<b>技術通知</b>  32ビットマイクロコントローラ V850E/ME2 使用制限事項通知改版の件		発行番号	ZBG-CC-07-0022号	1/1	
		発行日	2007年10月1日		
		発行元	NECエレクトロニクス株式会社 マイクロコンピュータ事業本部 汎用マイコンシステム事業部 第二製品ソリューショングループ		
文書分類	○	使用制限事項	バージョン・アップ	ドキュメント誤記訂正 (正誤表)	その他
関連資料	V850E/ME2 ユーザーズ・マニュアル (ハードウェア編)		資料番号: U16031JJ5V0UD00 (第5版)		
	V850E1 ユーザーズ・マニュアル (アーキテクチャ編)		資料番号: U14559JJ3V1UD00 (第3版)

V850E/ME2

前版(文書番号ZBG-CC-04-0018)では、No. 11のA/Dコンバータに関する制限事項をμPD703111AGMのE規格品で修正する旨、記載しておりますが、品名を変更し、Bバージョン(品名:μPD703111BGM)で修正させていただきます。

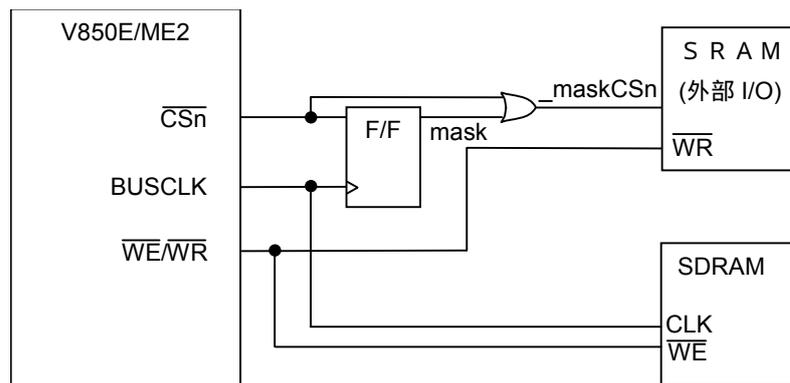
SDRAMへのアクセスを行なった直後に、SRAMインタフェースのデバイスへのアクセスが発生した場合、SRAMインタフェースのデバイスに対し、誤書き込みが発生する可能性があります。

UU/UL/LU/LLWR信号(以下xxWR信号)とUU/UL/LU/LLDQM信号(以下xxDQM信号)は兼用端子(xxWR/xxDQM)となっています。また、WR信号とWE信号は兼用端子(WR/WE)となっています。このため、SDRAMアクセスの直後にSRAMインタフェースのデバイスへのアクセスが発生した場合、xxDQM(xxWR)信号の立ち上がり、もしくはWE(WR)信号の立ち上がり(インアクティブ・タイミング)が、次のSRAMインタフェースのデバイスのサイクルに掛かり、誤書き込みが発生する可能性があります(下図参照)。

xxWR/xxDQM信号の立ち上がり、WR/WE信号の立ち上がりより先に、SRAMのCSn信号が立ち下がるため、誤書き込みが発生する可能性があります。

SDRAMアクセス直後のSRAMアクセス

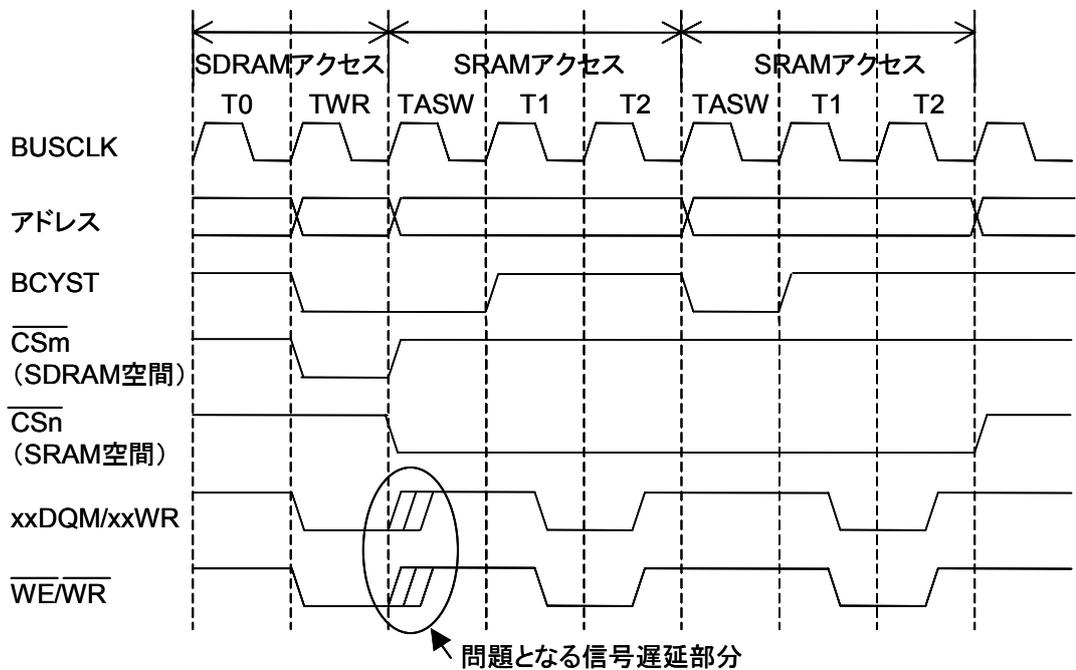
(SDRAMアクセス後にSRAMアクセスが2回続いた場合)

SRAMの設定：アドレス・セットアップ・ウエイト=1、データ・ウエイト=0、CSCDn=1

1. CSCDn=1 (SRAMサイクルのCS信号を1クロック遅らせた場合)

2. CSCDn=0 (追加機能未使用の場合)

: 上図は、いずれもT0ステートが挿入されない場合のタイミング図です(T0ステートが挿入された場合は、本問題は発生しません)。T0ステートが挿入されないタイミングに関しては、ユーザズ・マニュアルをご参照ください。

本不具合への対策として、E規格以降の製品では、PFCCSレジスタのビット0、4、6、7に、以下の機能を追加します。

ビット位置	ビット名	意味
0,4,6,7	CSDCn	このビットをセット(1)すると、対応するチップ・セレクト信号(CSn)の立ち下がりタイミングを1クロック遅らせます。 CSn 信号以外の出力タイミングは変わりません。

- (1) CSDCnビットをセット(1)するCS空間には、必ず制限事項が該当する(誤書き込みが発生する可能性がある)デバイスが接続されるように、BCT0、BCT1レジスタを設定(BTn1、BTn0ビット:00、または01)してください。
- (2) 現在、実行中のプログラムが配置されたCS空間に対するCSDCnビットの変更は、行なわないでください。
- (3) CSDCnビットをセット(1)するCS空間に対しては、必ずASCレジスタにより、1ウエイト以上のアドレス・セットアップ・ウエイト(必要なウエイト数+1)を、挿入してください。
- (4) ビット1、3には、0以外の値を設定しないでください。

## 【現象2】: HLD A K信号の不正出力

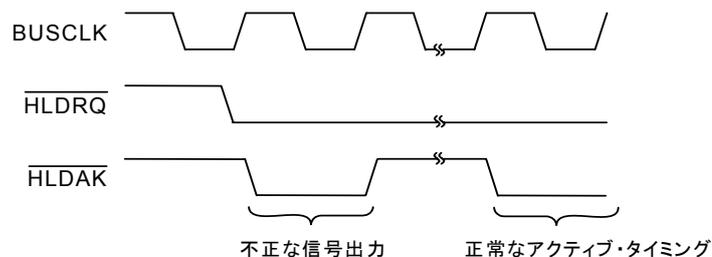
以下の3項目のいずれか1つの動作とHLDRQ端子へのアクティブ・レベルの入力(立下り)が競合した場合、HLD A K信号が不正に1BUSCLKのみアクティブになり、一旦インアクティブになった後、数BUSCLK後に再びアクティブになることがあります(この(2回目の)アクティブ動作が正常なHLD A K信号の動作)(下図参照)。

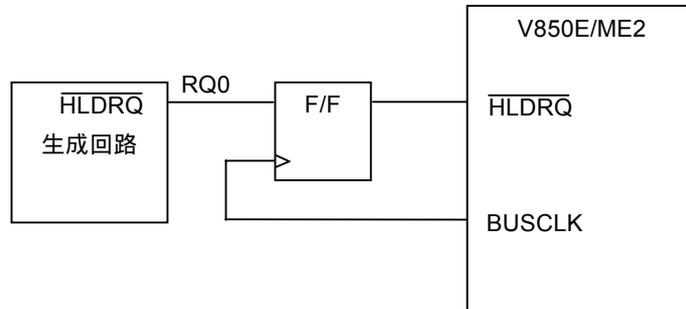
上記現象1、2とも、外部回路を用いた以下の方法での回避をお願いします。

H L D R Q信号の設定時間、保持時間の期間中にH L D R Q信号を変化させないようにしてください。回路例を以下に示します。

**(詳細)**

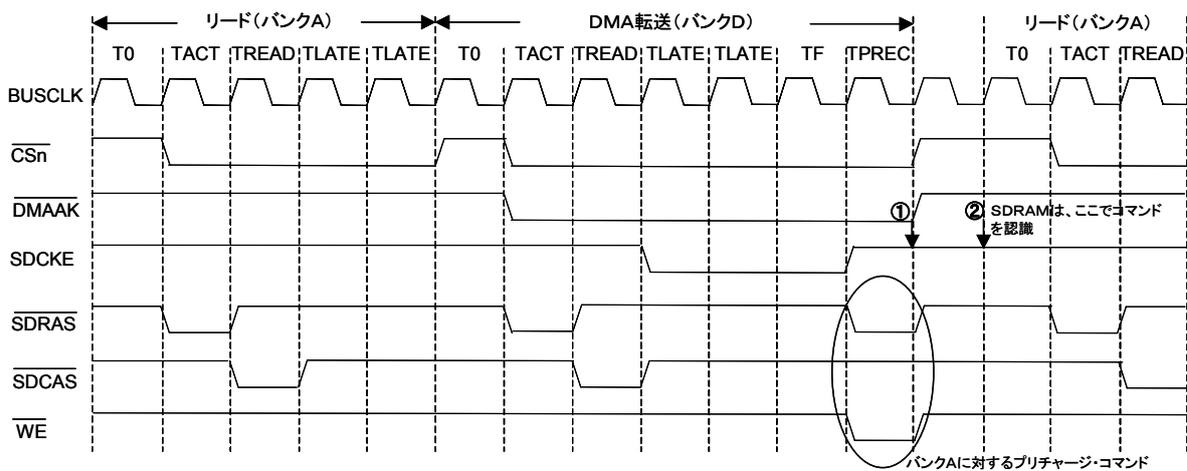
上記製品は、S D R A Mを対象とするフライバイDMA転送時のウェイト制御を、S D C K E信号をインアクティブ(Lレベル)にすることで行ないます。あるバンク(バンクAとします)へのS D R A Mアクセスの後、別のバンク(バンクDとします)に対するDMA転送が発生した場合、上記製品は、S D C K E信号をアクティブ(Hレベル)にした直後に、プリチャージ・コマンドを発行(下図 部分)します。しかしながら、S D R A Mは、S D C K E信号のHレベルを検出した次のクロックの立下り(下図 部分)でしか、コマンドを受け付けられません。このため、上記製品から出力されたプリチャージ・コマンドは認識されず、DMA転送の後に発生したバンクAに対するS D R A Mアクセスが不正になります。

SDRAM 外部I/OへのフライバイDMA転送を行なわれる場合は、2サイクル転送をご使用ください。

### 不具合発生時の詳細タイミング

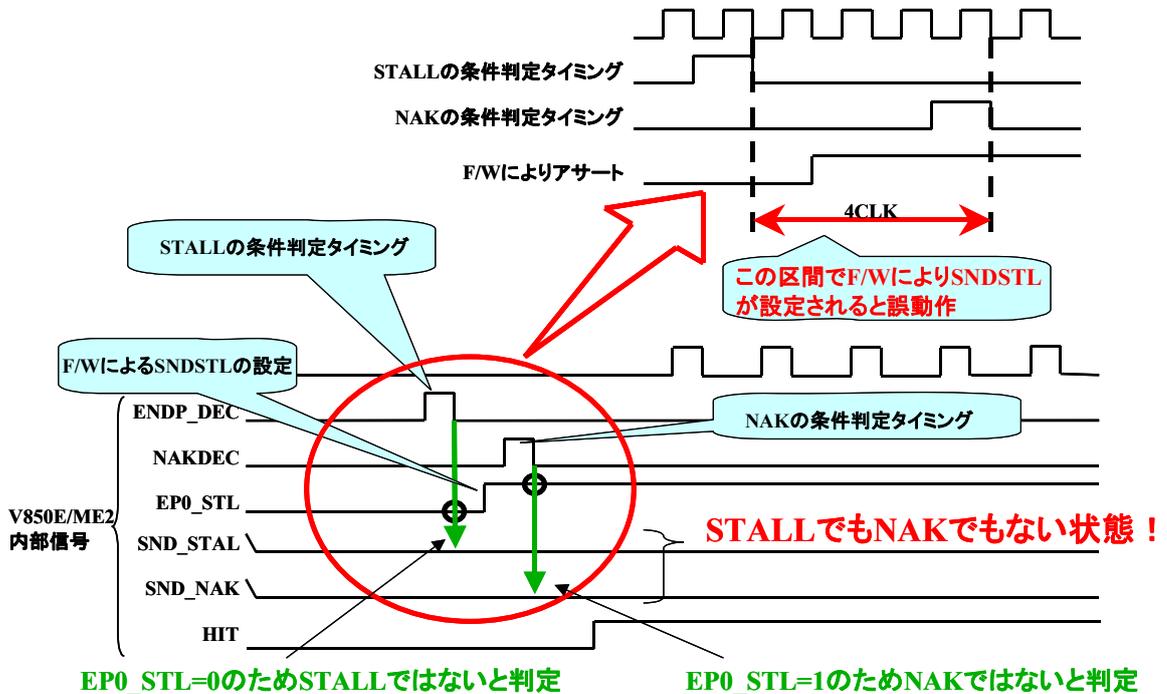
EP0に対するIN転送Token Phase中のある特定区間(4USB CLK間)に、UF0SDSレジスタのSNDSTLビットがセットされた場合、Data Phaseが正常に終了できません(“00H”を送信し続けます)(詳細タイミングは下図参照)。

EP0に対するOUT転送Token Phase中のある特定区間(4USB CLK間)に、UF0SDSレジスタのSNDSTLビットがセットされた場合、バッファがNAK状態であってもData PhaseでホストにACKを返信してしまいます。

V850E/ME2のUSB機能は、デバイス内部でSTALL応答を実行可能状態になったことを判定するタイミングと、次のNAK応答の実行を判定するタイミングに、4USBCLKの差があります。この4USBCLK間に、ソフトウェアによりUF0SDSレジスタのSNDSTLビットがセットされた場合、STALLでもNAKでもない状態となり、不具合が発生します。

ファンクション・ドライバが認識できないデバイス・リクエストを出力しないように、ホスト・ドライバを作成してください。
